### Fiat Grande Punto

Версия: Punto Evo и Grande Punto Actual с правым рулем и системой Hi-Fi (Opt 718) или системой Interscope Hi-Fi (Opt. 4JF)

РАДИО  
Перепутаны правый и левый аудиоканалы – Сервисное решение

55
18.10

Рис. 1

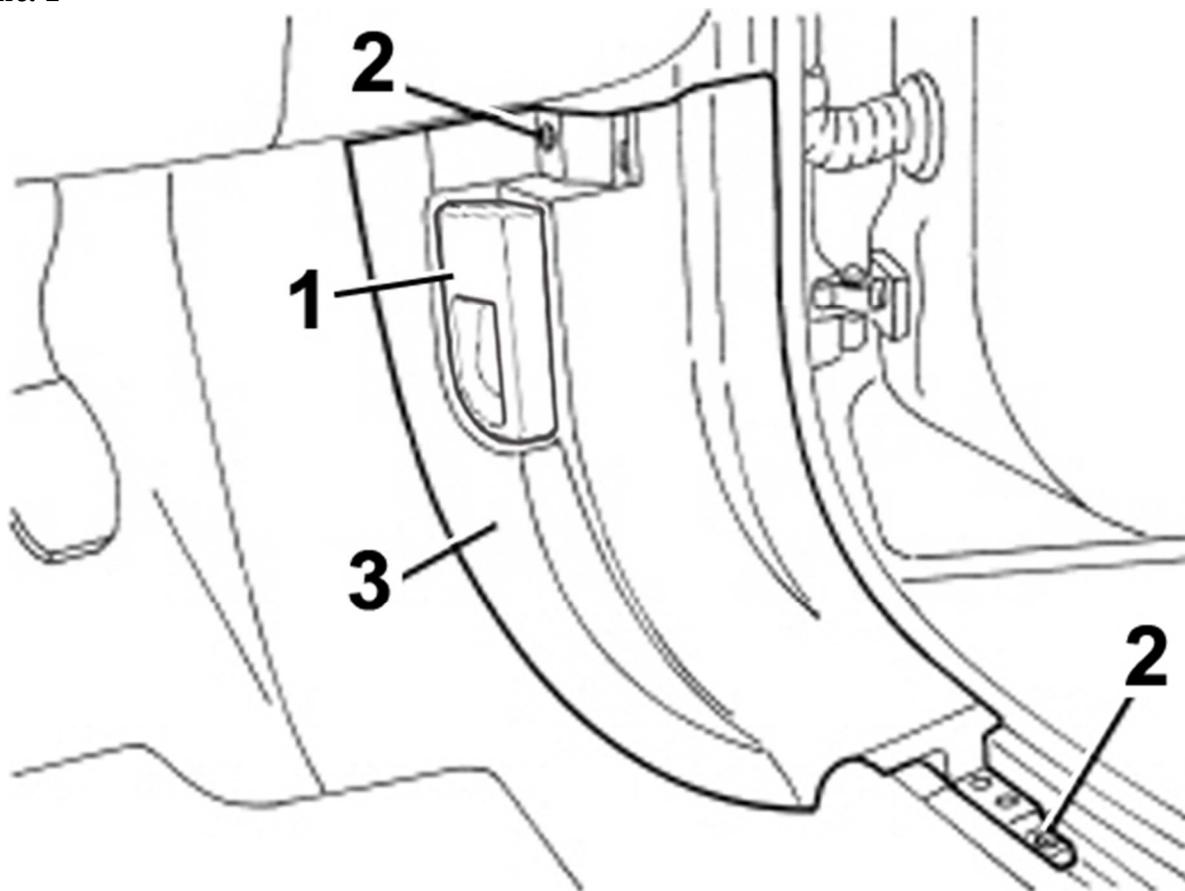
- Снимите защитную накладку двери со стороны водителя (справа), см. Оп. 7040L40;
- Снимите ручку открытия капота (1 - Рис.1), открутите крепежные винты (2) и снимите разъем на защитной накладке (3) со стороны водителя (справа). Найдите соединение между жгутом проводов приборной панели и жгутом проводов салона и отсоедините электрическое соединение (D020).

Рис. 2

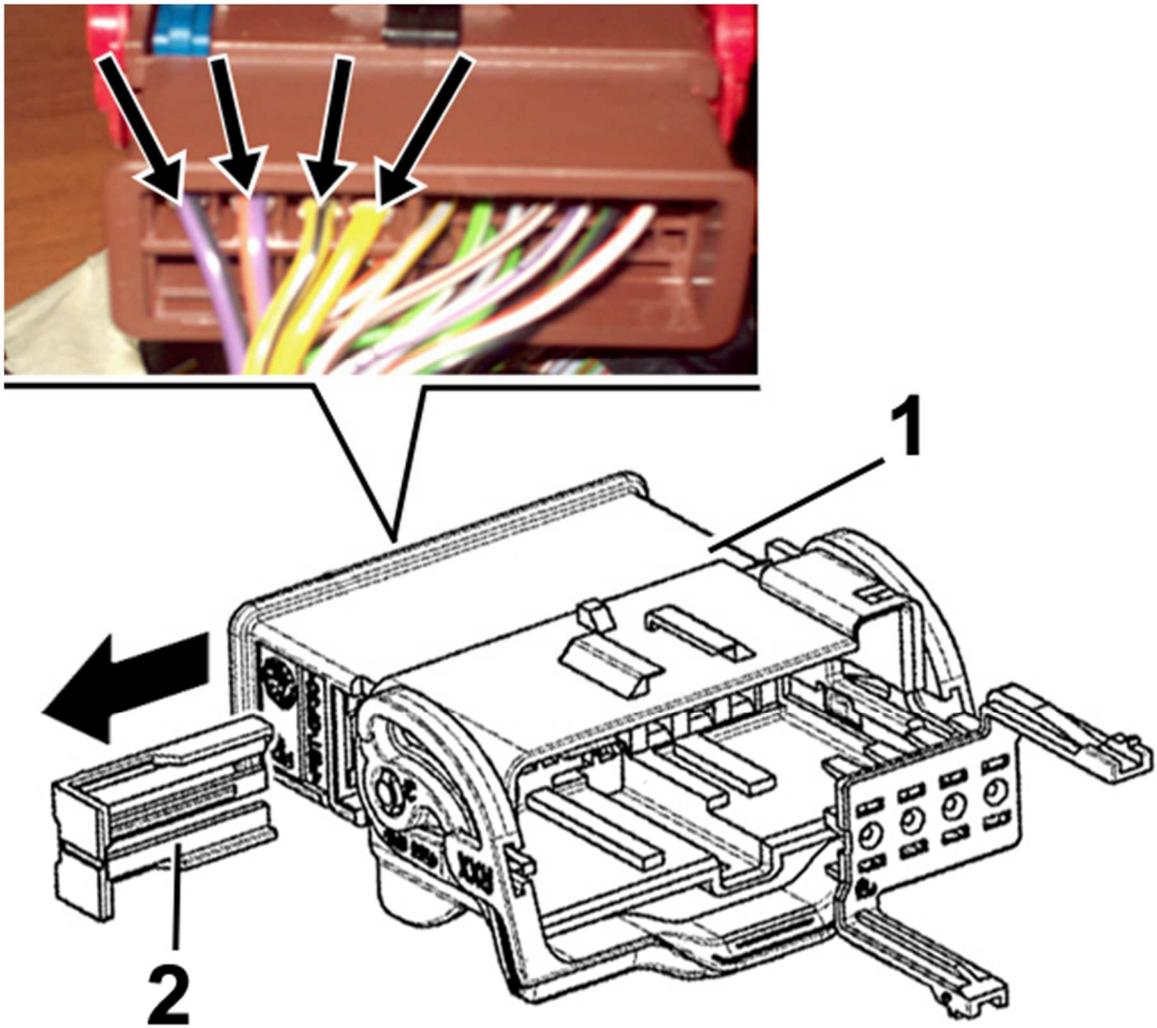
Работая с разъемом (1 - Рис. 2), действуйте, как описано ниже:

- Сдвиньте крышку коробки;
- Снимите клеммную колодку (2).
- Найдите четыре кабеля, которые нужно правильно уложить, как показано на рисунке.

Рис. 3

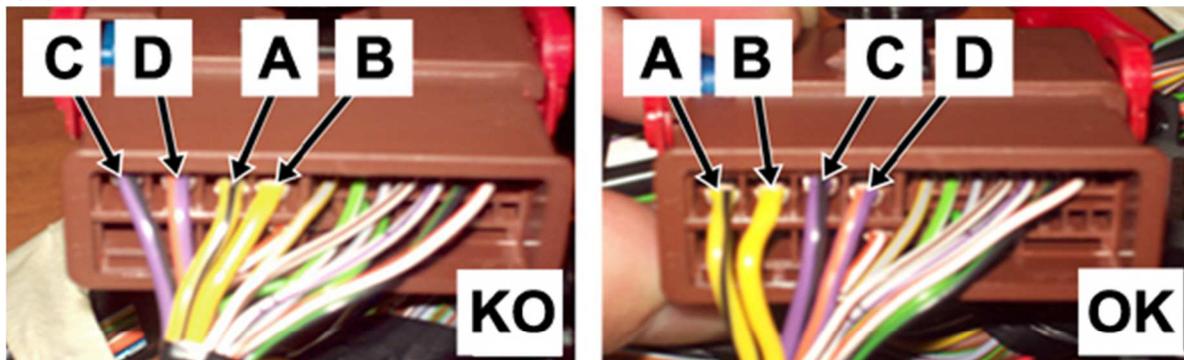
С помощью инструмента 2000018614, показанного на Рис. 3:

- Выньте неправильно установленные клеммы (С, D - А, В = фрагмент КО) из соединительного блока;
- Переставьте клеммы в соединительном блоке правильно (А, В, С, D = фрагмент ОК).

Цвет провода	Штыри
<b>А</b>	GN – Желтый Черный	24
<b>В</b>	G = Желтый	23
<b>С</b>	ZN – Фиолетовый черный	22

D	ZC – Фиолетовый оранжевый	21
---	------------------------------	----
